**Nota van zienswijzen**

**Ontwerpbestemmingsplan  
De Ruiter fase 2**

**Gemeente Maashorst**

**Oktober 2024**

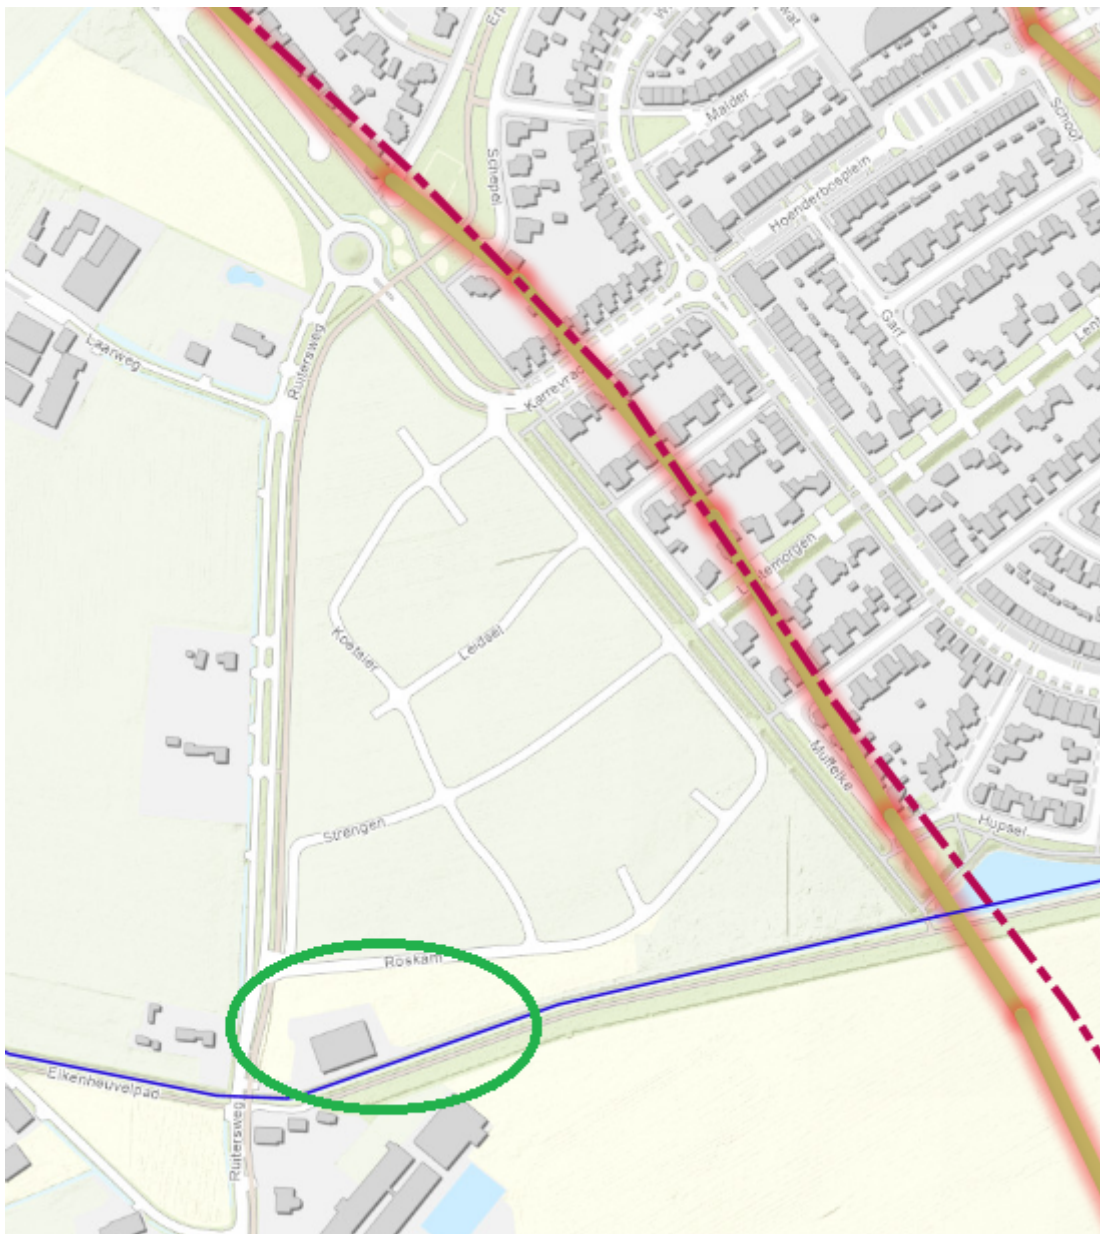
De locatie ligt in het zuidwesten van Uden, strak langs de Peelrandbreuk (hoofdbreuk). De hoofd-Peelrandbreuk heeft, zeker in het gebied rondom Uden, veel invloed op het landschap en (ondiepe) hydrologie, en daarmee in potentie veel aardkundige waarden. Er is hier een hoogteverschil (van west naar oosten) van ongeveer 1,5 meter. In de bodemopbouw is ook een zeer abrupte overgang te zien door overgang van de slenk naar de peelhorst. Vanuit hydrologisch oogpunt verwacht de provincie hier invloeden van de breuk, maar er zijn geen relevante peilbuizen aanwezig.

In de plantoelichting wordt ingegaan op de aardkundige waarden, en wordt gesteld dat "beschikbare gegevens blijkt dat er geen belemmeringen zijn als gevolg van de breuken voor onderhavig planvoornemen". Deze beschikbare gegevens zijn bij de provincie niet bekend. De peilbuizen waarnaar wordt verwezen liggen niet op de goede locatie om op basis daarvan een beoordeling te kunnen doen. Dit omdat de oostelijk gelegen peilbuis in een reeds bebouwd gebied ligt, waardoor daar de ondergrond en hydrologie reeds dermate verstoord zijn dat dit niet als representatief kan worden gezien voor het onbebouwde terrein van de nieuwe planlocatie. Op dit moment zijn er onvoldoende gegevens om te beoordelen of de voorgenomen activiteiten de aardkundig waarden aantasten. De provincie vraagt de gemeente om dit nader te onderbouwen c.q. onderzoeken.

De Peelrandbreuk ligt ten oosten van het plan De Ruiters fase 2. Deze volgt ongeveer de groenstrook tussen bestaand Uden Zuid en De Ruiters en ligt op circa 200 m afstand van de geplande woningbouw. Tijdens het bouwrijp maken van De Ruiters fase 1 (woningen op circa 40 m afstand tot de breuklijn) is al veel kennis opgedaan en is een enkele zijbreuk aangetroffen. Dat had niet veel impact. De breuklijn zorgt voor een hogere grondwaterstand aan de oostzijde en een lagere grondwaterstand aan de westzijde van de breuklijn. Het plan heeft baat van de breuklijn door de gemiddeld lagere grondwaterstanden. Infiltratie is hier prima mogelijk. Daar is de afwatering van het plan op ingericht. Het hemelwater wordt in de wadi's opgevangen en deze zijn met elkaar verbonden. Overstort vindt plaats op de naastgelegen A-watgang als het boven de norm regent.

Op de afbeelding hieronder is met een rode stippellijn de breuklijn aangegeven en met een groene cirkel de woningbouwlocatie.

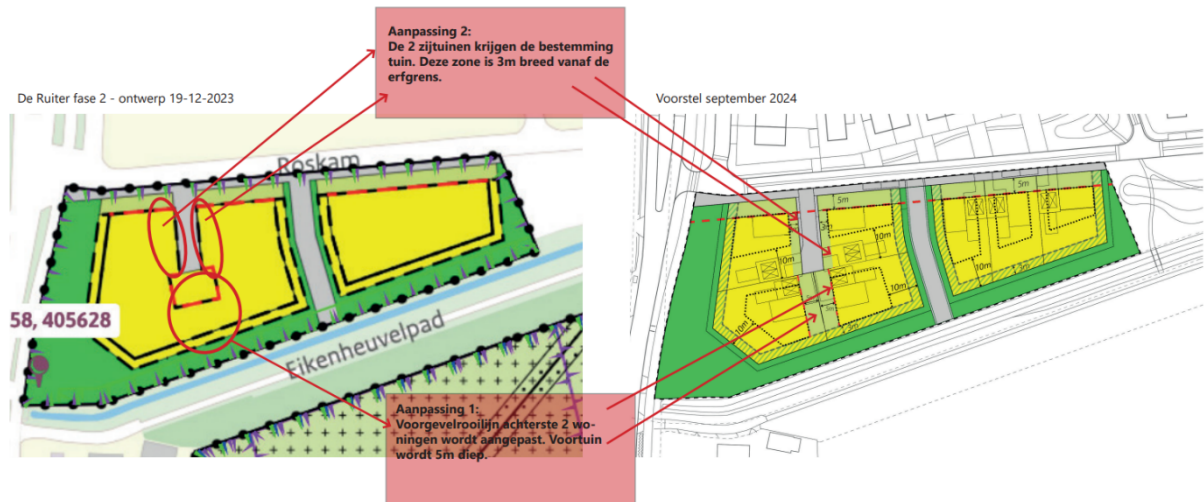
- a. de gevellijn van het westelijke bestemmingsvlak Wonen-2 wordt aangepast door voor het zuidelijke deel ten behoeve van de achterste twee woningen de gevellijnen uitsluitend noordwest-zuidoost te oriënteren volgens onderstaande kaart.

- b. In het westelijke bestemmingsvlak wordt ten behoeven van de twee noordelijke woningen een tuinbestemming opgenomen tussen de noord-zuid gelegen ontsluitingsweg en 3 m uit die weg.
- c. De gronden gelegen in de bestemming Wonen-2 én gelegen buiten het bouwvlak én grenzen aan de bestemming Groen worden bestemd voor Tuin in plaats van Wonen-2.

In onderstaande afbeelding zijn de bovenstaande aanpassingen aan de verbeelding uitgebeeld.
